Bergen, 30.03.2015

Fråsegn knytt til småkraftpakke for Vaksdal/Voss og Boge 3 i Vaksdal

Småkraftpakka og Boge 3

Kart: INON-områder i Bergsdalen og Kvammafjella.

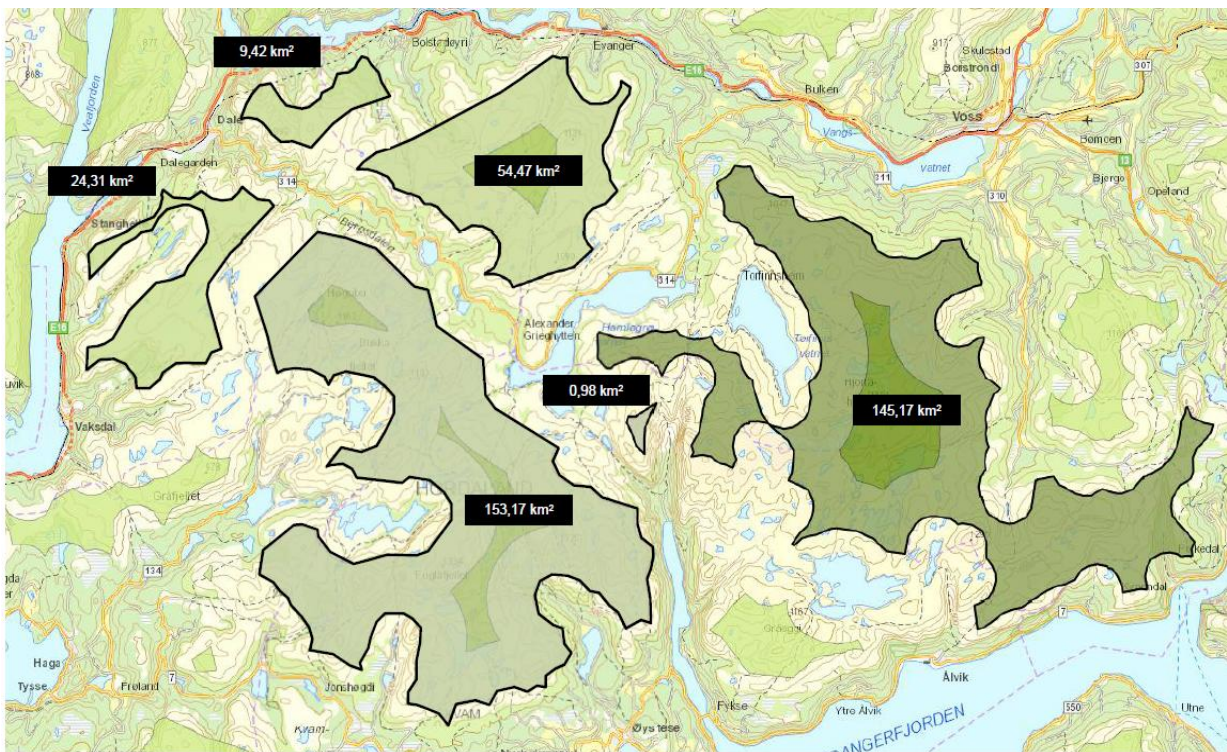
Ein stor del av dei samanhengande naturområda i Noreg er fjellområde, det gjeld også for INON-områda som er råka av dei 7 prosjekta som no skal handsamast. Dersom alle dei 7 prosjekta blir realisert vil 4,04 km² INON sone 2 og 3,1 km² INON sone 1 gå tapt.

Kartet under gjev eit bilete av INON-områda i Bergsdalen og Kvammafjella. Det største området i kartet (153,17 km²) er det som blir hardast påverka av dei omsøkte utbyggingane i Vaksdal (prosjektet i Voss medfører ikkje tap av INON). Fleire andre utbyggingar som i dag ligg til behandling hjå NVE, m.a. BKK sitt prosjekt i Øystesevassdraget i Kvam herad og i Dukabotn i Samnanger, har følgjer for det same INON området. Vi meiner det er naudsynt at NVE i sakshandsaminga tar ei samla vurdering på alle prosjekta som har følgjer for same INON-område. Berre på den måten vil me unngå ei "bit-for-bit" utbygging av dette fjellområdet, viser til krav i naturmangfaldlova § 10 om vurdering av samla belastning.

Vi meiner bevaring av INON i Bergsdalen/Kvammafjella må vege tungt hjå NVE i sakshandsaminga av denne pakka, både av omsynet til natur, friluftsliv og den samla belastninga som allereie er i området.

Bilete frå fagutgreiing for Moko kraftverk av LFI Uni Miljø 2012. Forslag til tiltak for å sikre det produktive fiskehabitatet nedst i Mokovassdraget (Moko/Drivo).

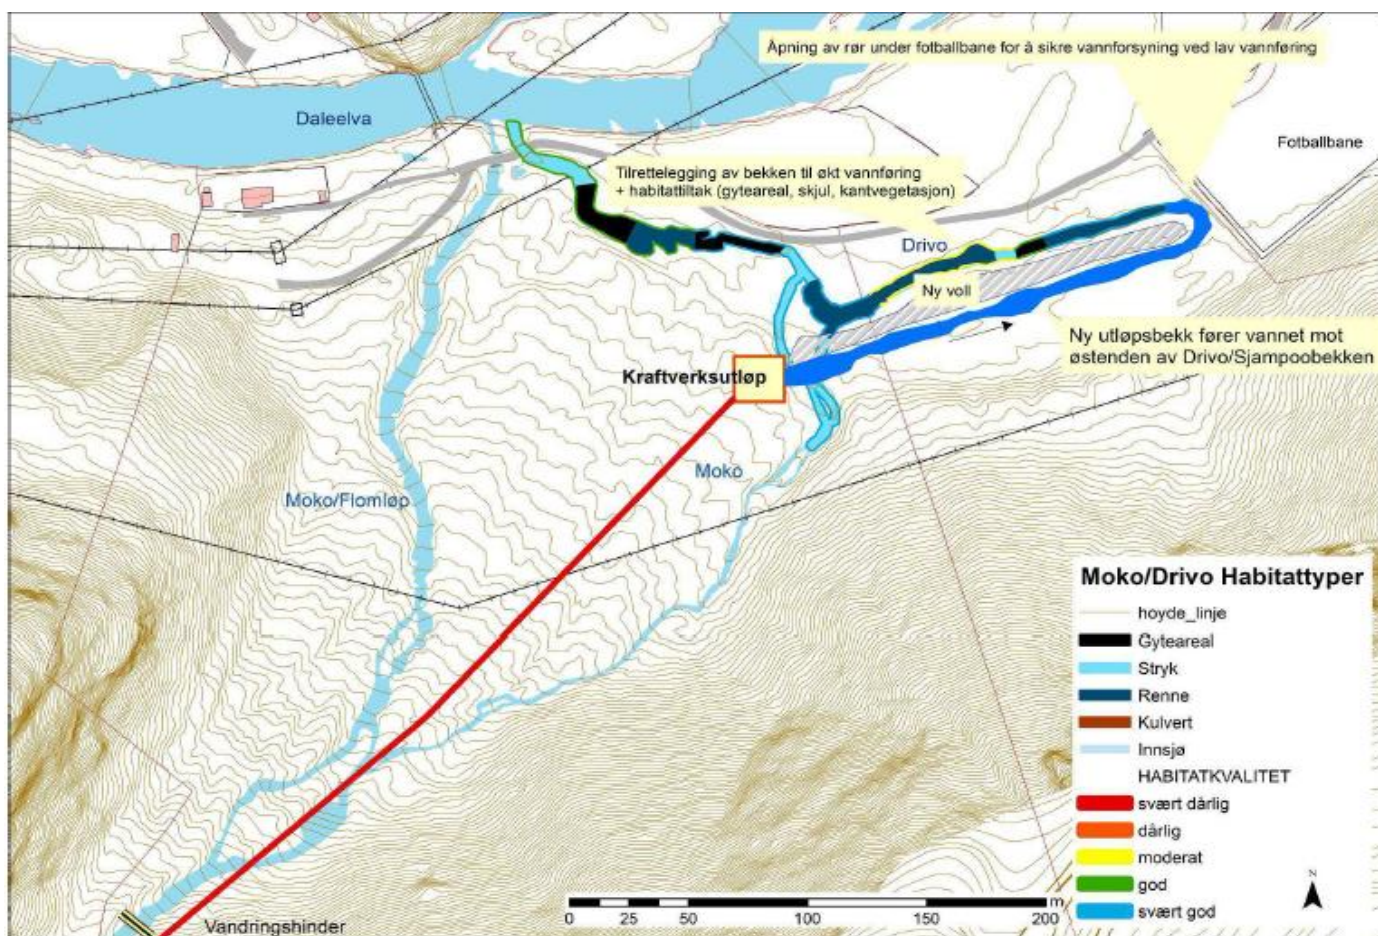
Trass i faglig utgreiing med klare råd til korleis utbyggar kunne gå fram for å unngå konflikt med sjøaure i vassdraget, ender tiltakshavar med å søke om ei utbygging som er stikk i strid med faglige råd og vil være enda meir negativ for sjøauren enn det som opphavleg var planen då fagkonsulentane såg på saka. Dette gjeld både alternativet i søknaden om å etablere kraftverket slik at dei slepp vatnet direkte ut i Daleelva, og ny løysing som kom per e-post til høyringspartane 12. februar i år, der dei foreslår å sleppe vatnet inn i hovudlauget

til Moko ("Moko/Flomløp" på bilete over) før den renn ut i Daleelva. Begge desse alternativa fråfører vatn frå gyteområda til sjøauren (Drivo/Moko, populært kalt "Shampobekken"), og vi risikerar at desse områdar vil gro igjen og at vassføring blir ein enda større flaskehals for sjøaureproduksjon.

Verken utbyggingsløysinga i den opphavlege søknaden eller ny løysing formidla per e-post 12. februar kan aksepteras av omsyn til sjøauren i Moko-/Dalevassdraget.
